# AREA DI LAMINAZIONE DEL TORRENTE SEVESO

Comune di Lentate sul Seveso (MB)

PROGETTO DEFINITIVO - MB-E-2

## RELAZIONE GENERALE

Figura 2 – risultati modello idraulico relativi allo stato di fatto (evento di piena centennale)

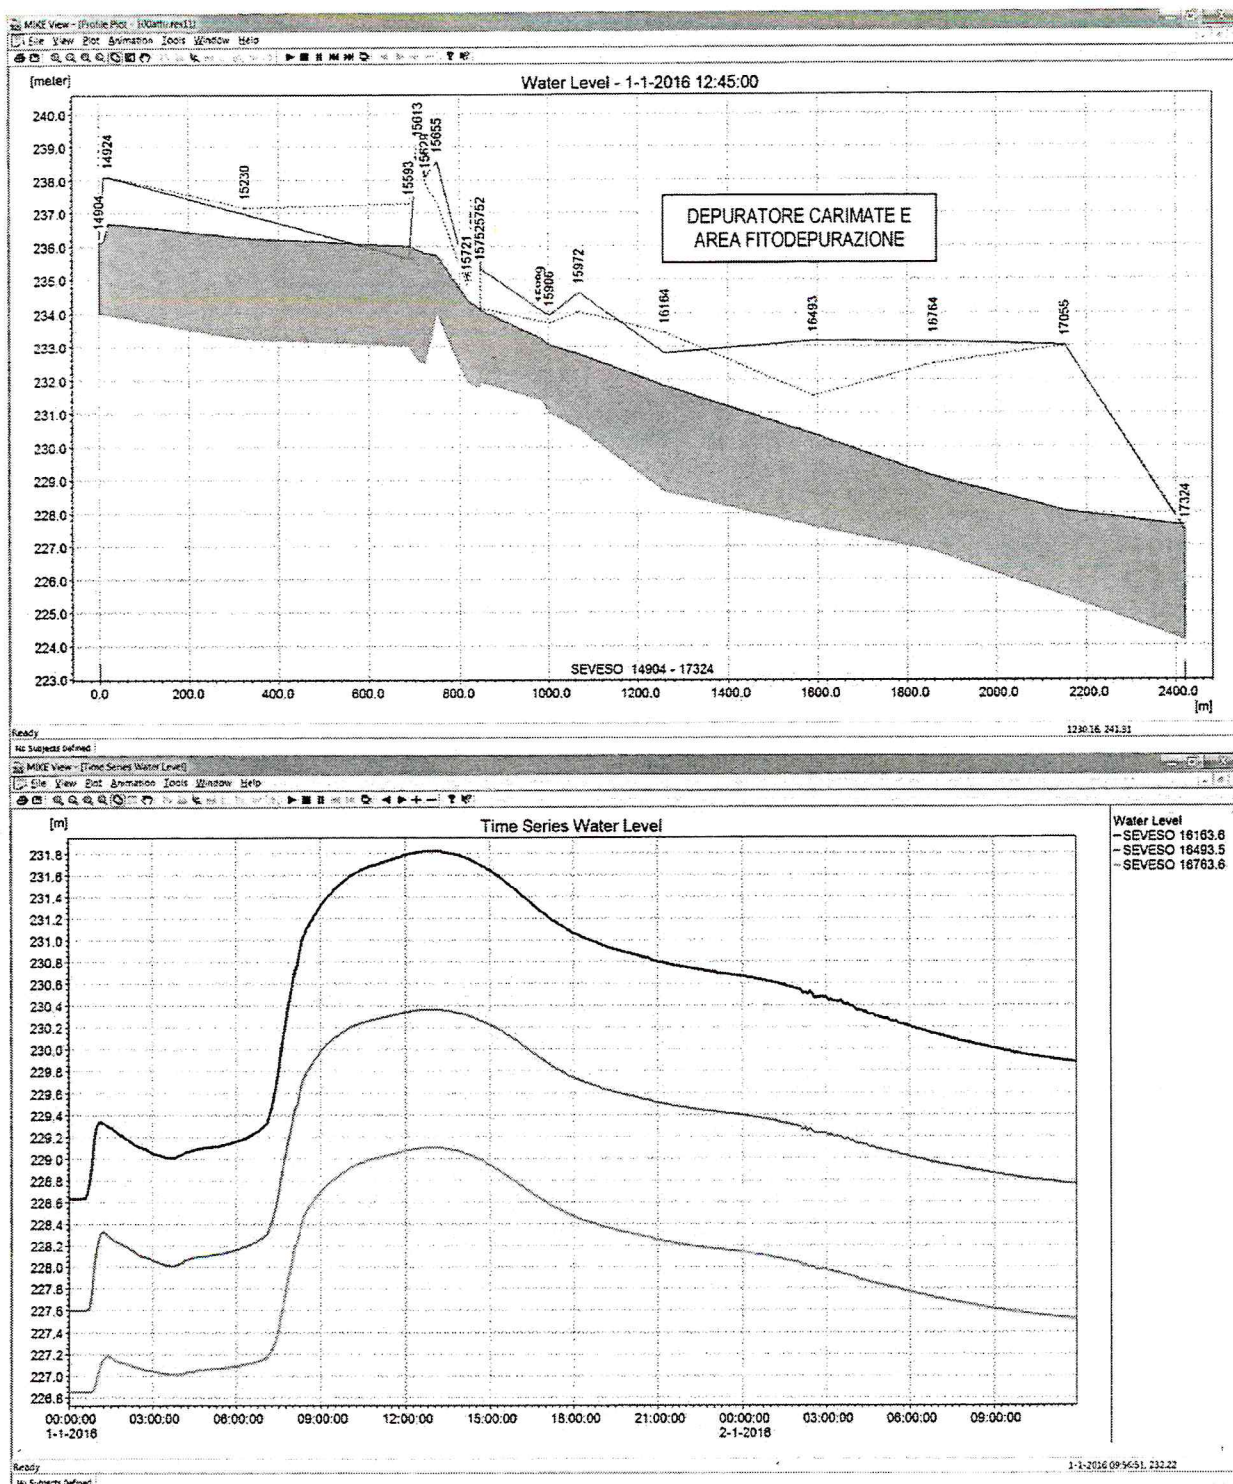
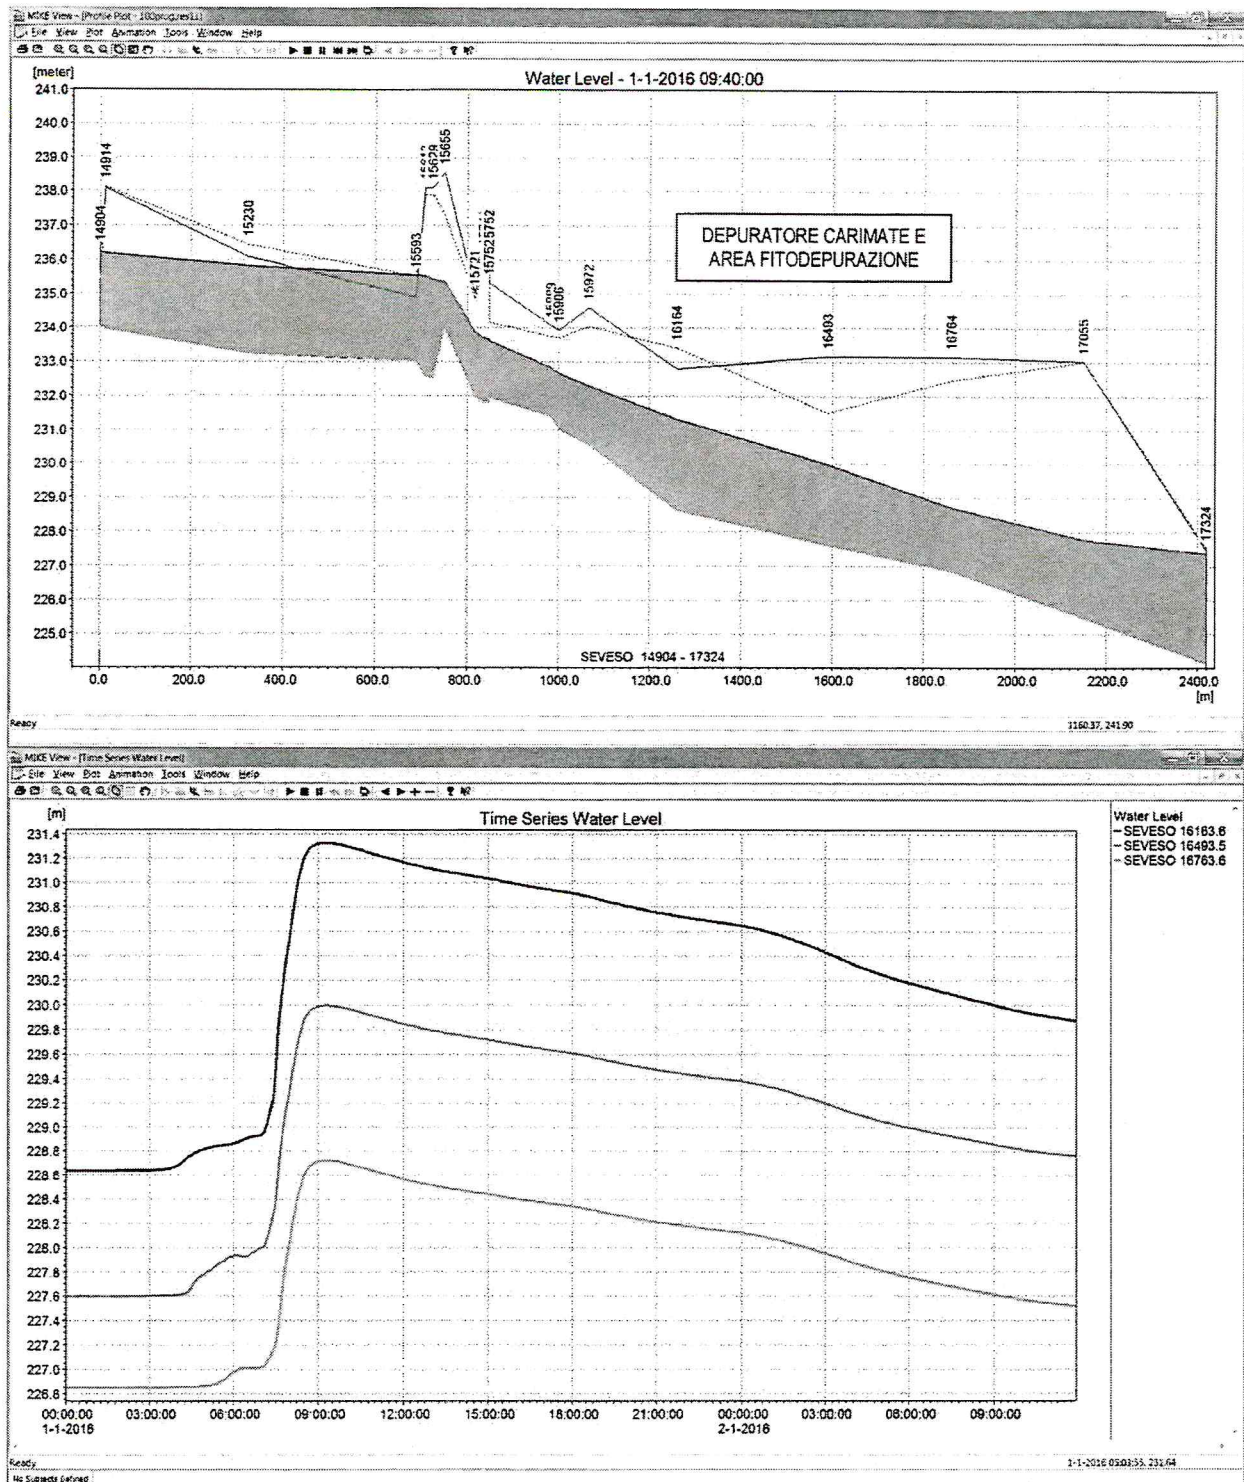
In particolare, Sud Seveso Servizi Srl chiede che sia verificato che il progetto non incrementi i livelli attuali del Seveso in corrispondenza degli impianti di depurazione esistente di Carimate e di fitodepurazione di prossima realizzazione. Il dott. Fossati chiede ai progettisti di dare risposta scritta in merito prima della prossima seduta di Conferenza dei Servizi, i quali anticipano che il progetto non incrementa i livelli del corso d'acqua nei punti citati.

- nella Figura 1 è riportata una planimetria della zona di interesse con indicate le posizioni delle sezioni del modello;
- nella Figura 2 si riporta il profilo idraulico relativo alla piena centennale nello stato di fatto e i livelli idrici in corrispondenza delle sezioni SV-66 (progr. 16163.63), SV 65-1 (progr. 16493.43) e SV-65 (progr. 16763.59), poste in corrispondenza del depuratore di Carimate e dell'area di fitodepurazione di Lentate sul Seveso;
- nella Figura 3 si riportano gli analoghi risultati relativi all'assetto di progetto. Si specifica che nell'assetto di progetto si tiene conto anche delle opere di laminazione previste a monte del depuratore di Carimate, anch'esse in fase di progettazione definitiva.
